Vergadering Commissie Bestemmingsplannen, 14 januari 2025

Ontwerpbestemmingsplannen Rise & Lumiere

Bewonersvereniging Provenierswijk
Miranda van den Broek

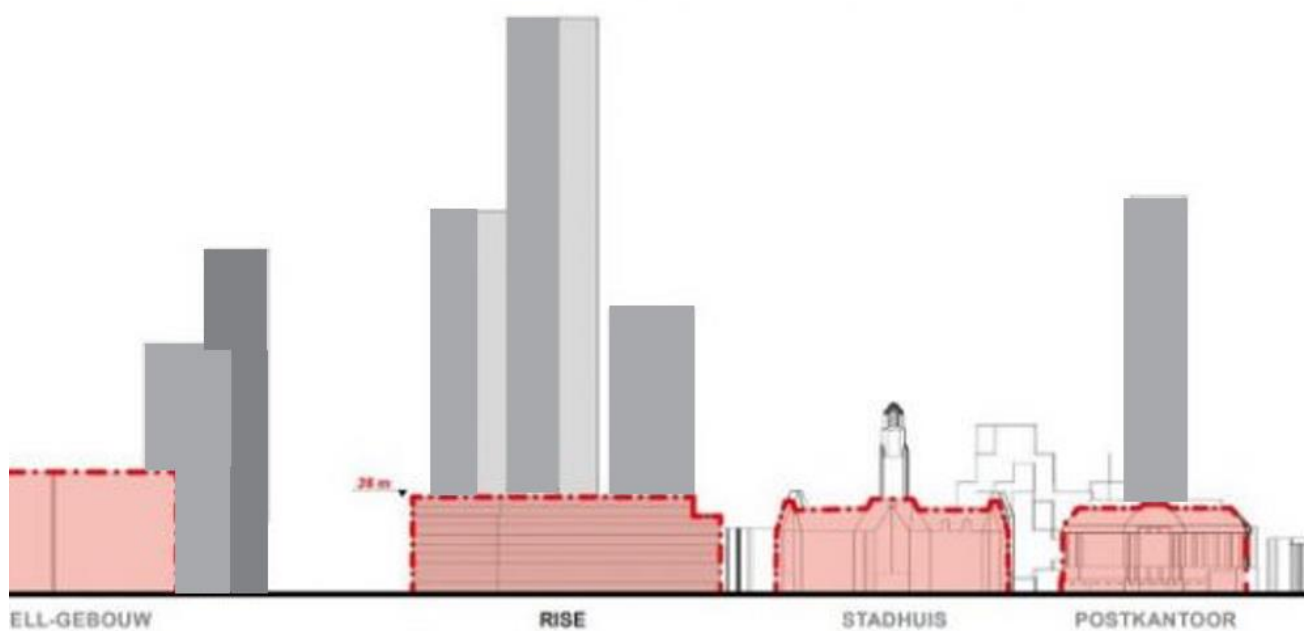
1. **Aanbeveling Wind-, schaduw- en daglichtonderzoek.** De mer-commissie had in een eerder rapport geadviseerd om voor o.a de Provenierswijk en Agniesebuurt onderzoek te doen naar schaduwwerking op de kortste dag (21 december) met de laagste zonnestand en naar afname daglicht. Ontevreden met het antwoord van Antea Group (dit is geen beleid en aantal zonuren beperkt) geeft de commissie aan: *“Commissie kan deze redenering niet goed volgen. Ook op bewolkte dagen kan hoogbouw direct licht wegnemen bij omliggende woningen. Juist in de donkere winterperiode is direct licht waardevol voor bewoners.”* De commissie vindt schaduwhinder op omwonenden op de kortste dag van het jaar in beeld gebracht dient te worden, zodat de effecten voor hen duidelijk zijn.

=> Peutz heeft een aanvullend onderzoekje gedaan voor alleen Kabouterdorp. Het resultaat is dat alles gelijk blijft. Dit is onmogelijk. Echter, zolang dezelfde onbetrouwbare rekenmodellen worden gebruikt (als werken met bouwenveloppen) dan zullen de resultaten niet-valide blijven. En waar blijven die tekeningen op ooghoogte waar de Provenierswijk ook al 20 jaar om vraagt?

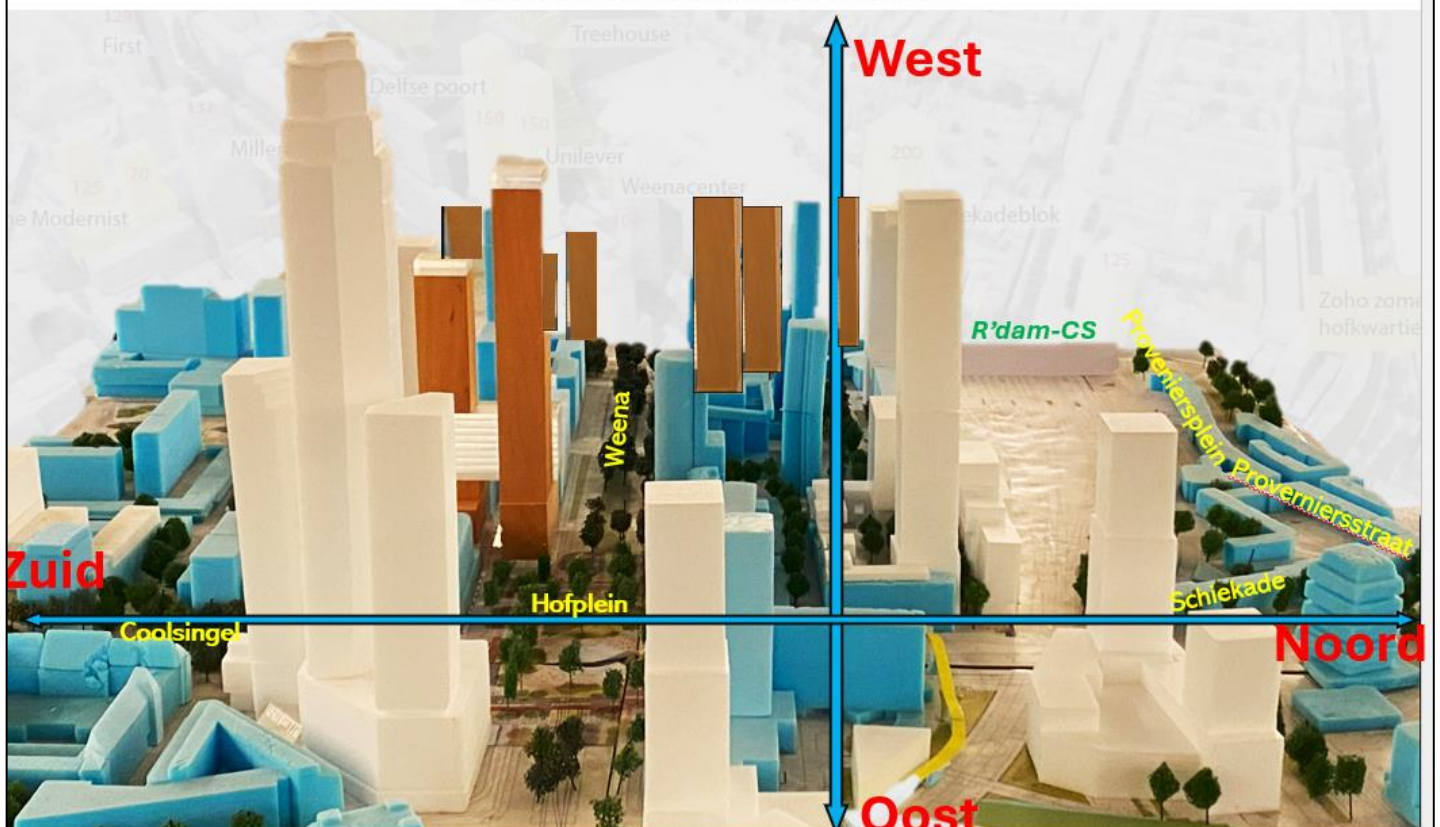
RCD-XL en bestaande torens: parallel aan spoor en Provenierswijk + vormen samen een aaneengesloten muur + RCD-XL gebied en Hofplein ook volledig in de schaduw

Noot: First -torens (135m) The Modernist (12m+70M), Unilever (150m), Delftsepoort (150m) - en Conradstraat-toren (180m) staan er niet bij (foto maquette van Infoavond RCD, 11 april 2023).

Bijlage 7 Plansituatie 2033

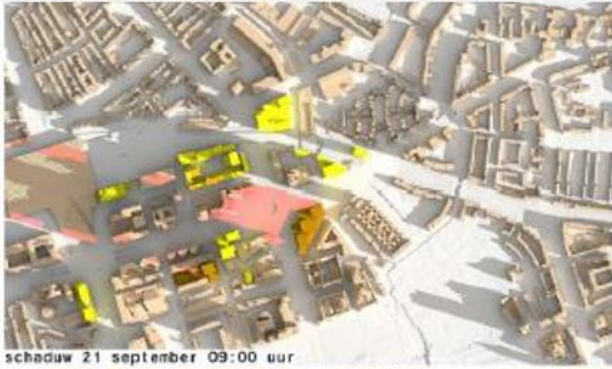
Op 21 september laat Bezonningsonderzoek Rise zien (grijs/rood vlakken)

NB: niet alle torens zijn meegenomen

- tussen 8-11 uur: 3 uur schaduw in PW (niet conform Provenierswijkregel)
- Tussen 8-11 uur: 3 uur schaduw Hofplein en RCD-gebied
- Ook na 11 uur nog uren schaduw

=> Op 21 sept al zoveel schaduw: wat zegt dit over de volgende 6 koude maanden met nog lagere zonstanden?
